**Avis délibéré de la mission régionale
d'autorité environnementale Auvergne-Rhône-Alpes
relatif au projet de renouvellement des aménagements
hydroélectriques de Papeterie de Renage et Petite
Hurrière
présenté par la SARL ECO ENERGIE
sur la commune de Renage
(département de l'Isère)**

Avis n° 2018-ARA-AP-00589

Localisation des ouvrages, p.44 de l'étude d'impact

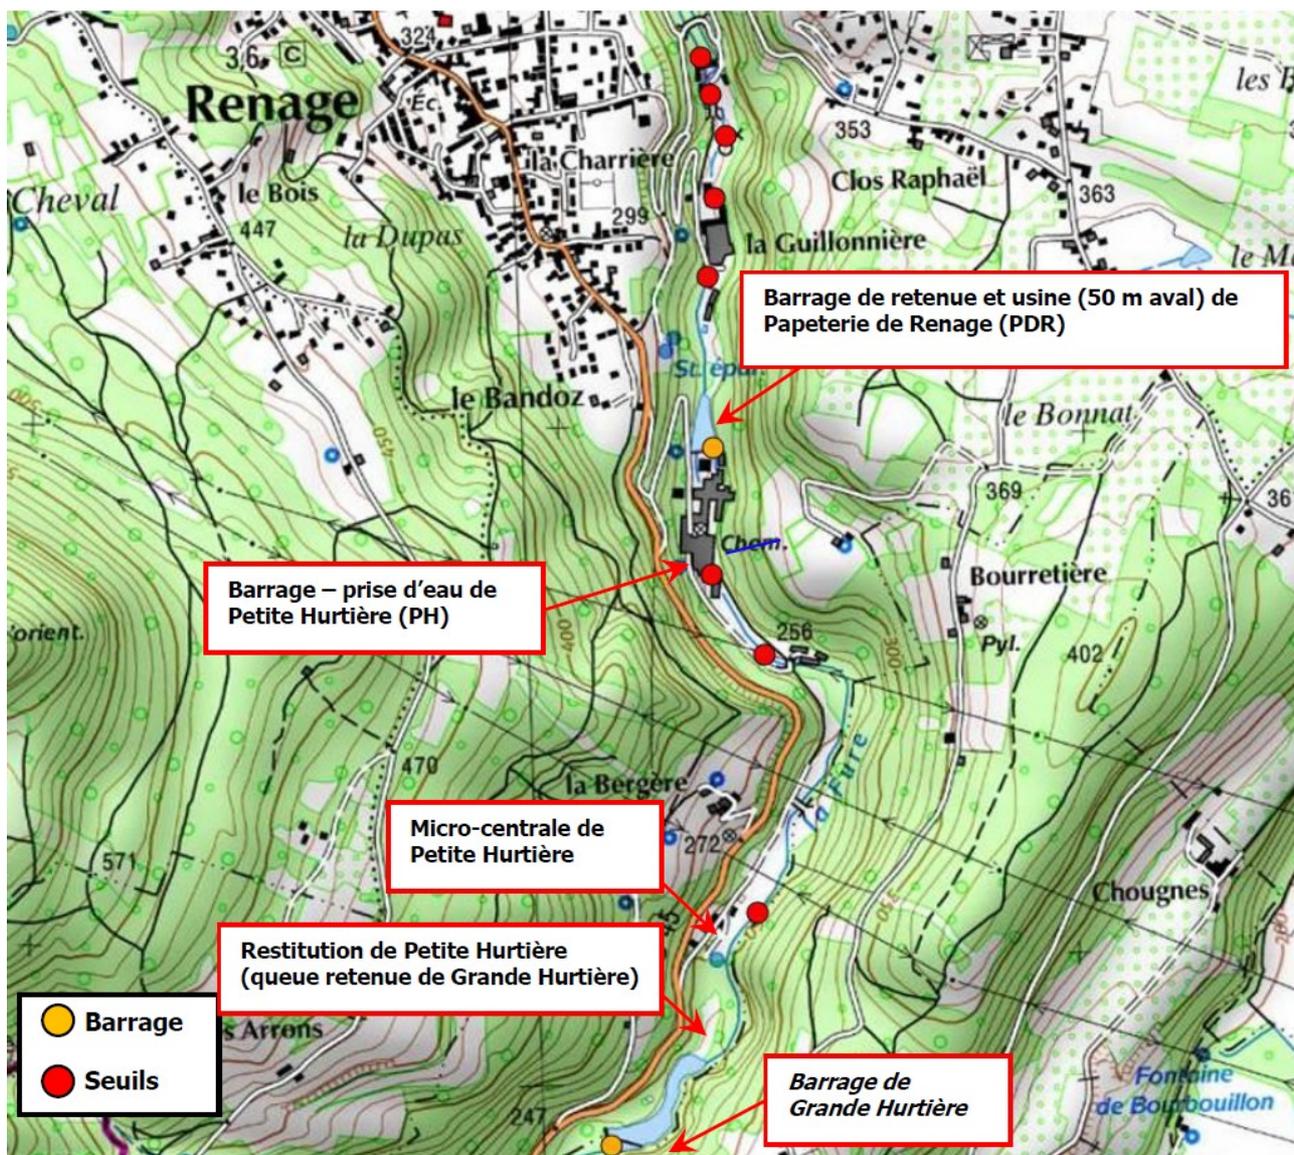
L'étude d'impact décrit bien l'ensemble des éléments du projet.
